Opsummering af Lokaludvalgenes kommentarer omhandlende cykelsuperstinet

14-01-2011

Sagsnr.
2010-104077

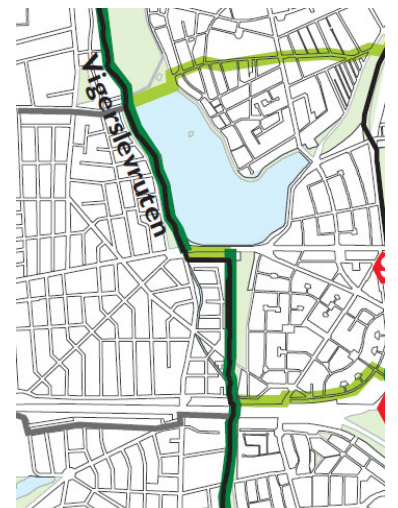
- Roskildevejruen:
 - Alternativ linjeføring ad Vesterbrogade, Rahbeks Alle, Valbylanggade, Roskildevej foreslås, for at undgå den stejle Valby bakke.
 - *Forvaltningens svar: Denne linjeføring er mindre direkte har flere krydsninger hvorfor den ikke behandles videre.*

- Tilknytning til den grønne cykelrute "Nørrebro-ruten" ved Dalgas Boulevard og Sofus Francks Vænge bør udformes attraktivt mht. sikkerhed ved krydsningen samt skiltning.
- *Forvaltningens kommentar: Det er generelt en del af cykelsupersti konceptet at der sikres gode krydsninger og information langs rutens forløb. Denne krydsning er beliggende i Frederiksberg Kommune. Der nævnes i rutebeskrivelse et tiltag omkring krydsningen i Sofus Francks Vænge. For nærmere detaljer om planerne for dette kryds kontaktes Frederiksberg kommune.*

- Krydsningen med cykelsuperstien Damhusruten bør omarbejdes.
- *Forvaltningens kommentar: Krydsning nord-syd af Roskildevej er vanskelig da det er en Regionalvej med stor trafikintensitet der krydses. Der er ved krydsningen mellem Roskildevejruen og Damhusruten foreslået en række mulige tiltag, der spænder fra en ombygning af krydset, en separat cykelfase i signalomløbet til etablering af en cykelstunnel under Roskildevej. Anlægsprisen for disse tiltag er ikke fastsat. Hvilke tiltag der arbejdes videre med besluttet i forbindelse med implementering af ruten, målet er at gøre krydsningen bedst mulig for cyklister. Tiltagene skal koordineres mellem de to ruter.*

- Tilknytning til cykelforbindelsen gennem Vigerslev parken bør indarbejdes, denne kunne være forbindelse til Albertslundruten.
- Cykelruten i Vigerslev parken forløber i vestsiden af parken - i materialet er den tegnet i østsiden. Krydsningen ved Roskildevej fungerer ikke syd fra. Der mangler skiltning.
- *Forvaltningens kommentar: Cykelsuperstien gennem Vigerslev parken forløber i parkens østlige side. Målet for cykelsuperstien er beliggende på*

den østlige side af Damhussøen, hvorfor stien føres i parkens østlige side. Cykelstiforbindelsen der er udlagt i den vestlige side af Vigerslev parken er udlagt som en grønncykelrute. Den grønne cykelrute i parkens vestlige side fastholdes som en grøn cykelrute og giver adgang til mål på den vestlige side af Damhussøen. Der er i rutebeskrivelsen indarbejdet flere alternative forslag til en forbedret krydsning af Roskildevej, jf. ovenstående svar.

- Park Alle ruten

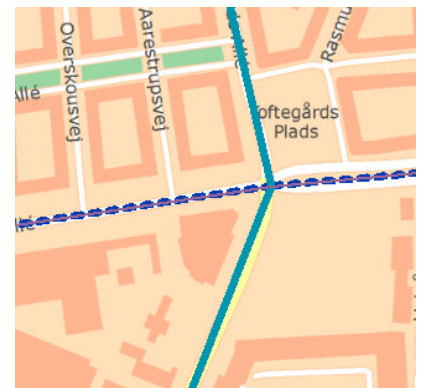
- På Vigerslev Alle vest for Toftegårds Plads er cykelstierne smalle, der er behov for opgradering og indretning af cykelstien.
- *Forvaltningens kommentar: Rutebeskrivelsen redegør for at cykelstierne på hele strækningen af Vigerslev Alle i dag er ca. 2 m brede. Det ideelle tiltag angives som en mindre studevidelse på hele strækningen.*

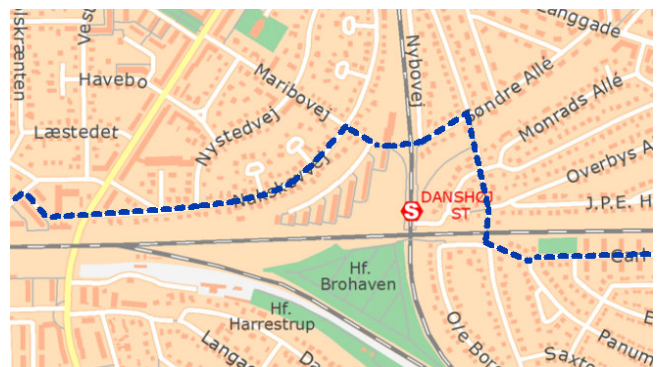
- Tag udgangspunkt i Carlsbergstien. Brug Banevolden, Hønsbroen og Lyshøjgårdsvej. Videre herfra på sydsiden af banen.
- *Forvaltningens kommentar: Vestbanerutens linjeføring følger Banevolden fra Gamle Carlsberg vej frem til stibroen over banen.*

- Cykelrutens udgangspunkt på Vigerslev Alle kræver inddragelse af areal.
- *Forvaltningens kommentar: Vestbaneruten føres ikke længere af Vigerslev Alle. Park Alle ruten forløber fortsat af Vigerslev Alle (se illustration oven for).*

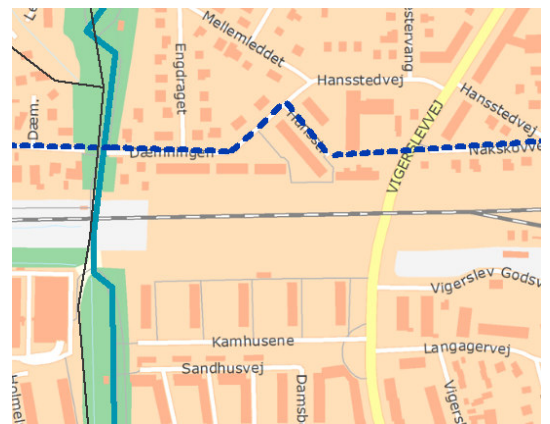
- Krydsningen af Ringbanen er det kritiske punkt for denne rute. Det skitserede synes urealistisk. Benyt evt. viadukten under banen på Vigerslevvej og fortsæt på nordsiden af banen af Hanstedvej - Dæmningen - Vojensvej. Dette kræver løsning af krydsningen af Vigerslevvej. Et sydligt alternativ kunne være Lyshøjgårdsvej - Fengersvej - Vigerslev Alle - Danshøjvej - Langagervej

- Kamhusene med forbindelse til Vigerslevparkstien
- Et nordligt alternativ kunne være Lyshøjgårdsvej - Carl Langes Vej - Ole Borchsvej og krydsninger under banen ved Tchernings Alle videre af Søndre Alle og over stibroen ved Ringbanen. Herfra ad Maribovej og Nakskovvej. Kræver en sikker passage af Vigerslevvej.

- *Forvaltningens kommentar: Det er valgt at arbejde med et nordligt alternativ for linjeføringen. Der er i rutebeskrivelsen forslået en række alternative krydsningsmuligheder for krydsning af Vigerslevvej. Løsningerne spænder fra forslag om krydsningsforbedring til etablering af en stibro over Vigerslevvej, disse tiltag er ikke prissat, og den endelige løsning overvejes i forbindelse med implementeringen. Vestbanerutens linjeføring skitseres fra kommunegrænsen ved Hvidovre ved fra Hanstedvej at krydse Vigerslevvej og fortsætte af Nakskovvej frem til Maribovej hvorfra den via stibroen krydser banen, der fortsættes af Sønder Alle, drejes af ved stiforbindelsen frem til Tschernings Alle og fortsættes via viadukten under banen og frem til Ole Borchs vej.*

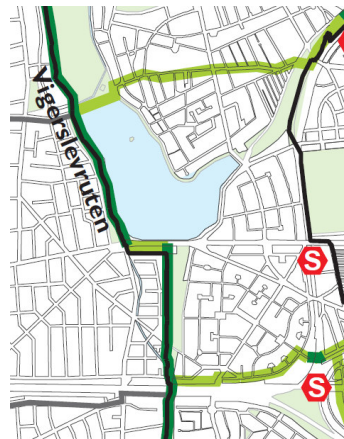
- Vojensvej: Forbindelse af Danshøjvej bruges af mange. Krydsning af Vigerslevvej skal løses, og forbindelse fra Kamhusene til Vigerslevparken skal sikres.

- Ruten forløber tæt på Pak Alle ruten - hvorfor disse kunne følges ad på en del af ruten.
- *Forvaltningens kommentar: Vestbaneruten og Park Alle ruten er begge, sammen med Roskildevejruten, alternative linjeføringer i et bredt trace fra København mod vest (de er derfor angivet som stiplede linjer i kortmaterialet). Det forventes ikke at alle tre ruter bliver en del af det endelige net. Hvilke ruter der udvælges, afgøres først på et senere tidspunkt, hvorfor de alle er med nu. Hvorvidt ruterne kunne få fælles linjeføring på dele af strækningen er i ikke utænkeligt. Det overvejes nærmere når ruterne linjeføringer*

- *Forvaltningens kommentar: Krydsningen af Vigerslevvej behandles i forbindelse med implementering af ruten, se ovenstående svar. Ruten ad Danshøjvej ligger mellem Vestbaneruten og Park Alle ruten, og kommenteres ikke yderligere her. Forbindelse fra Kamhusene til Vigerslev parken er ikke med den angivne linjeføring en del af cykelsuperstiprojektet.*

genovervejes i forbindelse med at der træffes endelig beslutning om hvilke af ruterne der skal indgå i det endelige net.

- Damhusruten

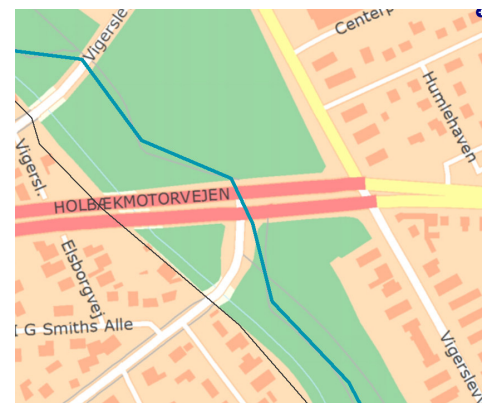
- Cykelruten i Vigerslevparken forløber i vestsiden af parken - i materialet er den tegnet i østsiden. Der mangler skiltning.
- *Forvaltningens kommentar: Se svar under Roskildevej-ruten.*
- Krydsningen ved Roskildevej fungerer ikke syd fra. Forslag til forbedring via Engdraget - Roskildevej - Peter Bangsvej.
- *Forvaltningens kommentar: Se svar under Roskildevej-ruten.*

- Damhusruten vil ikke være en naturlig forbindelse fra Valby til Albertslundruten - det vil være stien langs vestsiden af Damhussøen.

- *Forvaltningens kommentar: Damhusruten fungerer som en ringrute i cykelsuperstinet. Forbindelsen fra Valby til Albertslundruten kan foretages via stien langs Damhussøens vestside. Denne sti er udlagt som grønncykelrute, men kan benyttes til den ønskede forbindelse, da de to cykelstinet ikke erstatter hinanden, men supplerer hinanden, på trods af deres forskellige anvendelsesformål.*

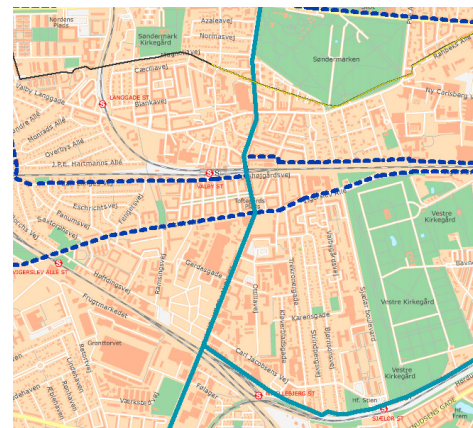
- Krydsningen af Holbækmotorvejens afslutning er ikke god. Der bør være en bred stibro på dette sted.
- *Forvaltningens kommentar: Der i rutebeskrivelsen foreslået at der i den ideelle løsning kan overvejes yderligere forbedringer for cyklister.*

- Fasanvejsruten
 - Ny Ellebjergstien bliver ved ombygning af broen ført under vejen - dette giver mulighed for forbindelse via Høffdingsvej til Vigerslev Alle Station.
 - *Forvaltningens kommentar: Forlaget giver mulighed for at binde Vigerslev station bedre op på cykelsuperstinet. Ideen medtages ikke i denne omgang da linjen ikke direkte understøtter det overordnede net, men forslaget kan overvejes i forbindelse med implementering af ruten.*

Christianshavn Lokaludvalg:

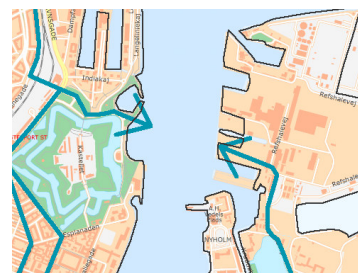
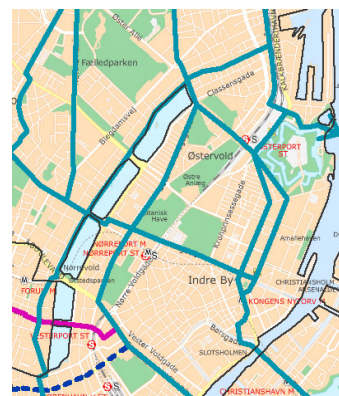
- Ruten fra Nodre Toldbod over til Refshaleøen/Magretheholm anses som værende mest i tråd med den overordnede målsætning for cykelsuperstier samt den mest hensigtsmæssige for cyklister.
- *Forvaltningens kommentar: Denne rute indgår i cykelsuperstinet på lige fod med de andre cykelsuperstier. Den endelige placering for en krydsning af havnen er endnu ikke geografisk fastsat eller prismæssigt vurderet.*

- Knippelsbro har også muligheder, men det er under forudsætning af, at der skabes bedre plads til cyklister, da fordelene og målene med cykelsuperstierne ellers kan blive svære at nå.
- *Forvaltningens kommentar: Dragør øst ruten føres i det angivne cykelsuperstinetværk henover Knippelsbro. I rutebeskrivelsen indgår forslag om etablering af ny enkeltrettet cykelsti.*

- Christianshavns Lokaludvalg forstår at planer om en cykelsupersti gennem Christiania og over Grønlandske Handels Plads er skrinlagte.
- *Forvaltningens kommentar: Enig. Der er ikke planer om en cykelsupersti via Christiania eller Grønlandske Handels Plads.*

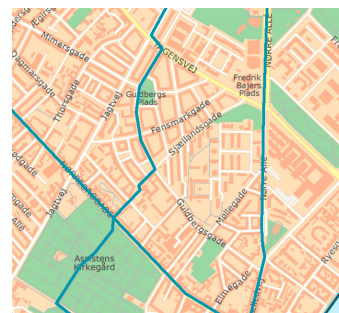
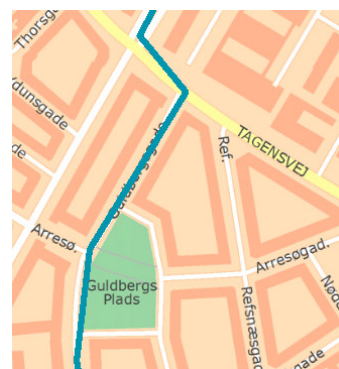
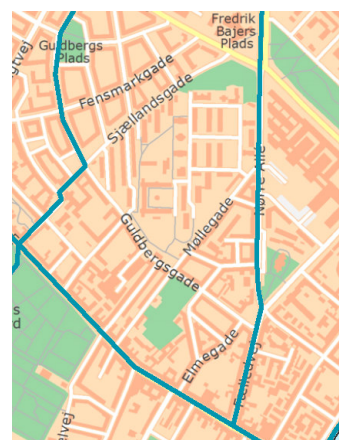
- Ruten langs søerne egner sig ikke til at være en cykelsupersti, da den har et rekreativt sigte.
- *Forvaltningens kommentar: Det er vigtigt for det samlede net af cykelsuperstier at der etableres en ringforbindelse i en korridor langs de angivne ruter Voldruten og Søruten. Voldruten og Søruten behandles samlet, da der endnu ikke er taget endeligt stilling til om der skal etableres en eller to ruter i dette trace, og om hvilke(n) af disse to linjeføringer eller en tredje variant der skal etableres. Dette spørgsmål vil blive revurderet i forbindelse med implementering af en cykelsupersti i det angivne trace.*

- Ruten gennem Assistents kirkegård går gennem et af Nørrebros få grønne områder og en supercykelsti gennem kirkegården er uforligneligt med at bevare kirkegården som det åndehul den er i dag. Nørrebro lokaludvalg kan ikke anbefale en supercykelrute langs søerne og gennem Assistents Kirkegård.

- Nørrebro lokaludvalg undrer sig over at det ikke kunne lade sig gøre at ændre fodgængerforbindelsen på Nørrebrogade mellem Guldbergskolen gennem Sjællandsgade over til Assistens i.f.m. Nørrebrogadeprojektet, men at man godt kan lave en cykelsupersti samme sted.

- Krydset Tagensvej/Guldbergsgade er ugenemtænkt, og der er på grund af bussen ikke mulighed for en dobbelttrettet cykelsti hen til krydset. Cykelruten må føres ud i Jagtvej fra Arresøgade.

- Nørrebro lokaludvalg spørger om hvilken status Guldbergsgade/Mimersgade/Sct. Hansgade cykelruten har i cykelsuperstiprojektet. Det skulle skabe forbindelse til Tingbjerg / Utterslev.

- *Denne del af ruten er endnu ikke endeligt fastlagt. I det nuværende oplæg til linjeføringen for Indre ring ruten, føres denne gennem Assistents Kirkegård. En sådan linjeføring vil kræve særlige tilladelser og anvendelse af denne del af stien vil være afhængigt af kirkegårdens åbningstider. Det overvejes at ændre linjeføringen så ruten føres ad Åbuen til Jagtvej og derved uden om Assistents kirkegård. Jagtvejs udformning gør det svært at skabe attraktive cykelmuligheder. I rutebeskrivelsen for Indre ring rute forslås det at cykelstien prioriteres ved krydset mellem Arresøgade og Guldbergsgade. I relation til tidligere svar er der også en mulighed for at linjeføringen ændres således at cykelsuperstien føres over Åbuen til Jagtvej, derved vil Nørrebro lokaludvalgs ønske blive opfyldt.*

- *Forvaltningens kommentar: Denne linje er ikke medtaget i det angivne net, da dette er udarbejdet til at håndtere pendlingstrafik fra kommunerne rundt om København og ind til København. Den ønskede rute kan karakteriseres som en rute med væsentlig betydning for lokalområdet og den er udlagt som grøn cykelrute.*

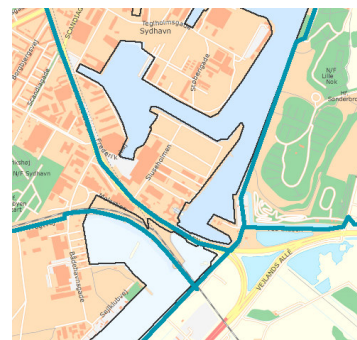
- Nørrebro lokaludvalg undres over at man ikke har tænkt en udkørsel fra DSB-arealet ud til Fyrbødervej ind i projektet. Nørrebro lokaludvalg ønsker at vide hvad relationen til den kommende park på DSB arealet er?
- *Forvaltningens kommentar: Cykelsuperstiprojektet retter sig mod at fremme cykelpendling. At stierne også kan få rekreative formål er en yderlige gevinst men ikke det overordnede sigte, hvorfor der ikke er indarbejdet forbindelser til grønne og rekreative områder i supercykelstinet. Forbindelsen er en del af en grøn cykelrute.*

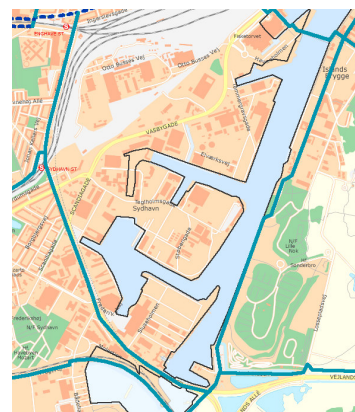
- Oprettelsen af en tværgående forbindelse mellem de to cykelsuperstier der kommer over Sjællandsbroen fra Vejlands Alle samt stien langs Øresundsbanen. Der er mange løsningsmuligheder og Lokaludvalget stiller sig til disposition for nærmere drøftelse af disse.
- *Forvaltningens kommentar: Damhusruten og Indre ringrute møder begge Vestamagerruten i området omkring Sjællandsbroen. Der findes i dag mulighed for at komme fra stien langs Øresundsbanen, under banen og op på Sjællandsbroen via de eksisterende stisystemer. Der planlægges i forbindelse med cykelsuperstierne ikke yderligere forbindelser. Den foreslåede forbindelse kan evt. drøftes som en del af det øvrige cykelstinet, og ses som en forbindelse til de nævnte cykelsuperstier*

- Cykelsuperstien langs Øresundsbanen har en usikker krydsning af Bådehavnsgade - lokaludvalget arbejder på at etableres en krydsning under broen.
- *Forvaltningens kommentar: Der er i rutebeskrivelsen for Damhusruten foreslået en prioritering af cykelstien ved krydsning af Bådehavnsgade.*

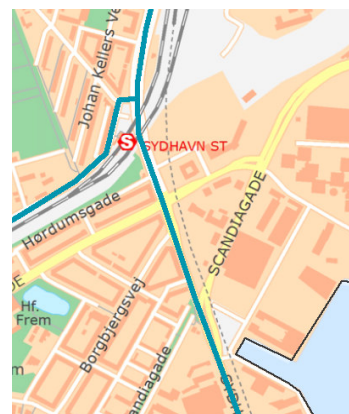
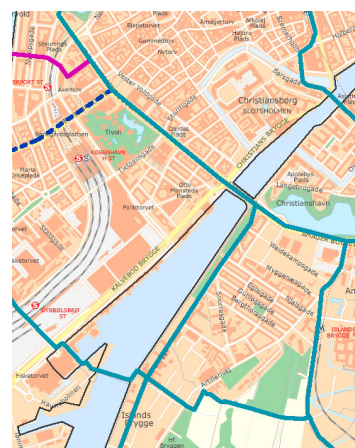
- Lokaludvalget giver høj prioritet til en løsning hvor cykelsuperstien fra Sjællandsbroen får et forløb af Sluseholmen, Tegholmen og videre mod fisketorvet. Lokaludvalget indgår gerne i en dialog om dette.
- *Forvaltningens kommentar: Der er i forbindelse med det udformede cykelsuperstinet ikke planer om at føre en rute via Sluseholmen til Tegholmen og Fisketorvet. Den ønskede rute kan karakteriseres som en rute med betydning for lokalområdet, og som en væsentlig rute internt i kommunen. Dele af den foreslåede rute indgår i nettet af grønne cykelruter.*

- I projekt vedr. cykelsuperstien forbi Sydhavn station, bør der indgå effektiv og brugervenlig adgang til stationen samt god cykelparkering. Endvidere bør ses på den samlede trafikafvikling omkring Sydhavn station og Sydhavn Plads. En bro fra Tegholmen over Sydhavns Plads til Sydhavn station skal indtænkes.

- *Forvaltningens kommentar: Cykelsuperstiprojektet tilsigter at sikre gode muligheder for at pendle på cykel og gerne kombinere rejsen med tog. Det er derfor vigtigt at der er gode forbindelser til stationerne. I forbindelse med implementeringen af ruterne planlægges det at inddrage relevante grundejere og myndigheder for, på relevante krydsningspunkter, at kunne etablere det bedst mulige samspil mellem cykler og kollektiv trafik. Det er uden for dette projekt at se nærmere på den konkrete trafikafvikling omkr. Sydhavnsplads og en bro fra Tegholmen til Sydhavn St., men der vil ved implementering blive samarbejde med relevante parter.*

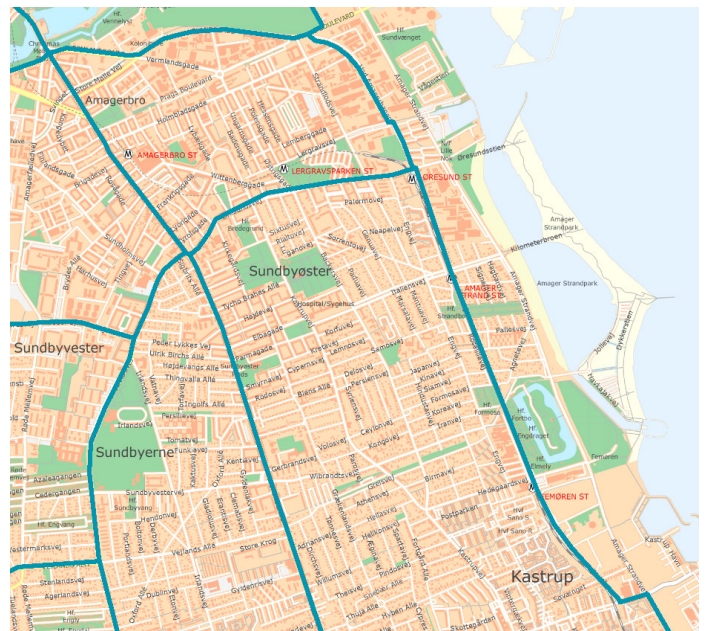
- Cykelstien langs Kalvebod Brygge bør opgraderes til cykelsupersti. Dette skal ses i sammenhæng med den foreslåede rute fra sluseholmen til Fisketorvet.
- *Forvaltningens kommentar: Som beskrevet ovenfor er der ikke planlagt en cykelsupersti på denne strækning. Dette skyldes både hensyn til maskevidden i nettet og til karakteren af de områder der betjenes. Den angivne linjeføring kunne være en*

- Ruten langs Vejlands Alle, Vestermarksvej ønskes forlænget i direkte linje mod cykelsuperstien ved Amager Strand og ud til Amager Strandpark.
- *Forvaltningens kommentar: Forslaget er en mulighed for at forlænge Indre ring rute helt til Amager Strandpark. Forslaget er ikke medtaget da dets formål hovedsageligt ses som værende rekreativt, og derfor ligger det uden for cykelsuperstiernes formål om at fremme cykelpendling til og fra arbejde. Den sidste del af strækningen er på en del af Greisvej udlagt til grøn cykelrute.*

mulighed, men det er vurderet at det vil være mere attraktivt at føre ruten gennem mere fredelige områder.
